改善箇所説明図

不具合発生箇所

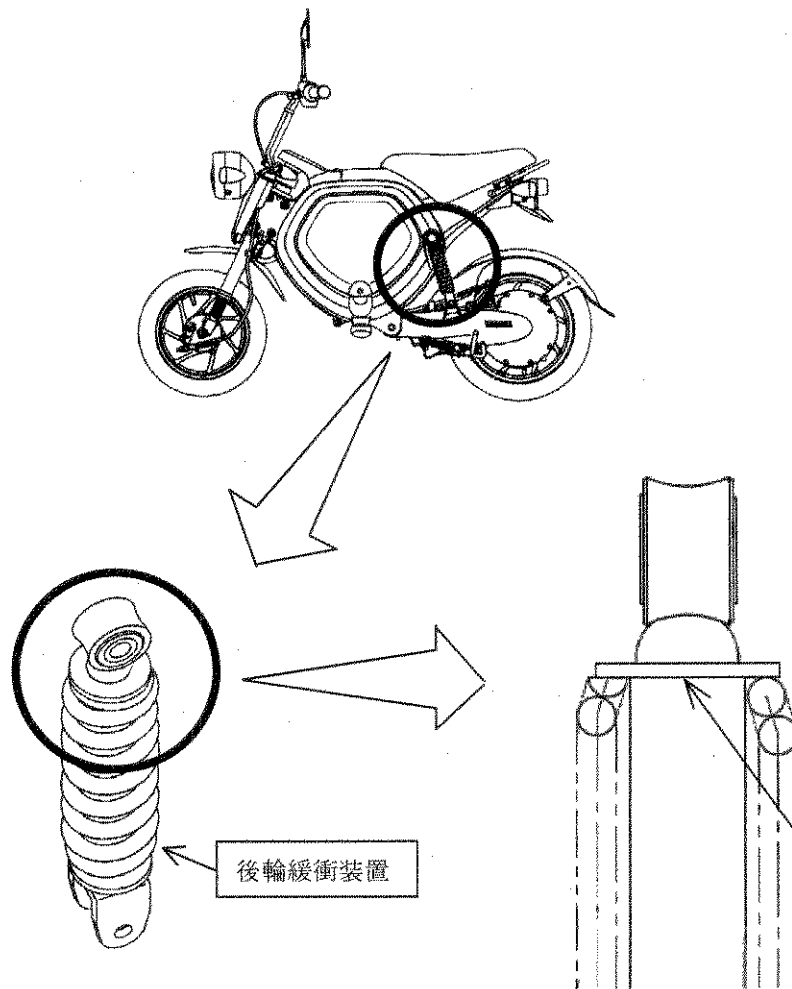
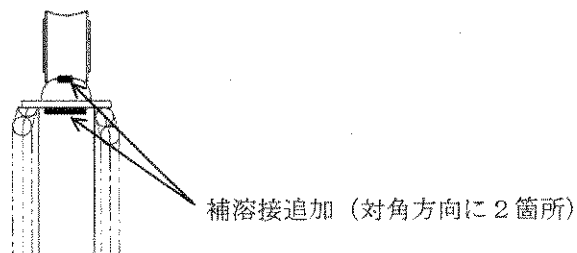
後輪ショックアブソーバの上側の溶接が不適切なため、走行中の振動や衝撃により、当該溶接部が破損し、ショックアブソーバが外れて車体の下がり、最悪の場合、走行不能に至るおそれがある。

改善の内容：全車両、後輪緩衝装置を対策品と交換する。

識別：後輪ショックアブソーバの下側ブラケット裏部に白ペイントを塗布する。
